Tittel:	Radioteknisk vurdering av nytt bussdepot på Årø , - ved Molde lufthavn.	Sak	18/00718-15
		Dato	7 feb 2024
		Utarbeidet	R. Fardal
		Kontrollert	Espen Rogne
		Godkjent av/Dato	Per Morten Ørsleie

SWECO AS har på vegne av Møre og Romsdal fylkeskommune byggemeldt oppføring av nytt bussdepot ved Molde lufthavn. Bussdepot er skissert i mail fra SWECO AS mottatt 23 januar 2024.

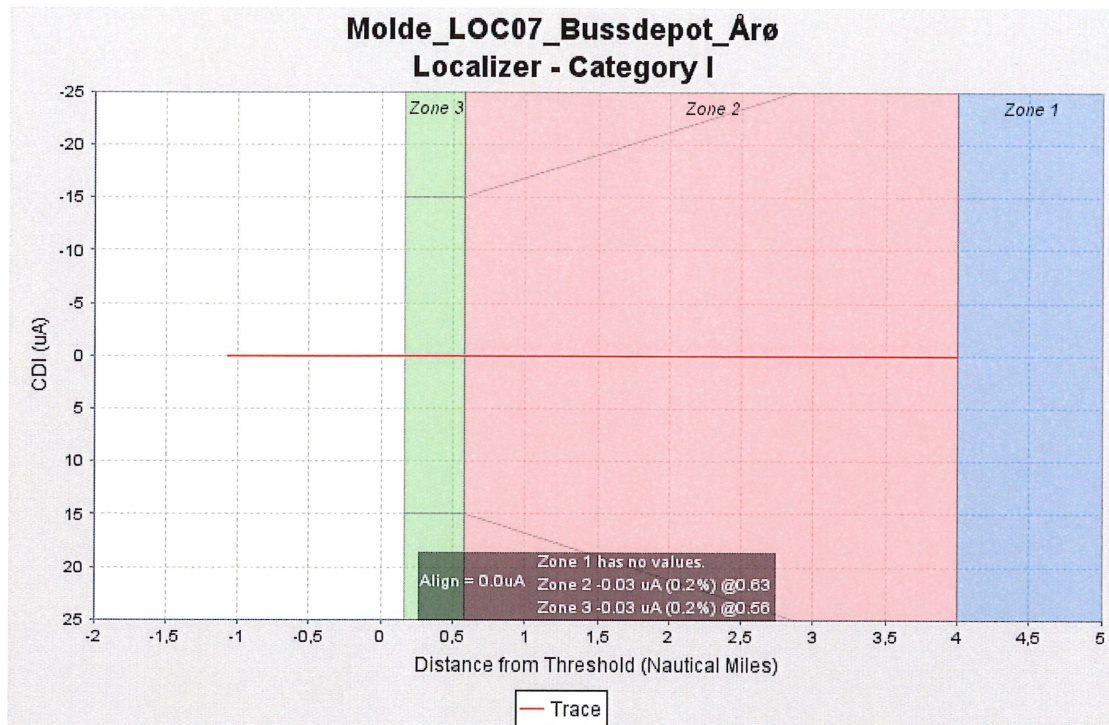
Med en gesimsøyde på 7,5 meter bryter adm.bygget på nytt bussdepot BRA-krav for LOC 07 og det er nødvendig å simulere påvirkningen dette gir på navigasjons-installasjonen LOC 07.

Som en ser av resultatet er påvirkningen i sone 2: -0,03 uA og i sone 3: -0,03 uA.

Påvirkningen er minimal og akseptabel.

Nytt busstop som angitt i punkt 1 vil ikke påvirke navigasjonsinstallasjoner ved Molde Lufthavn uheldig ved refleksjon eller skygging.
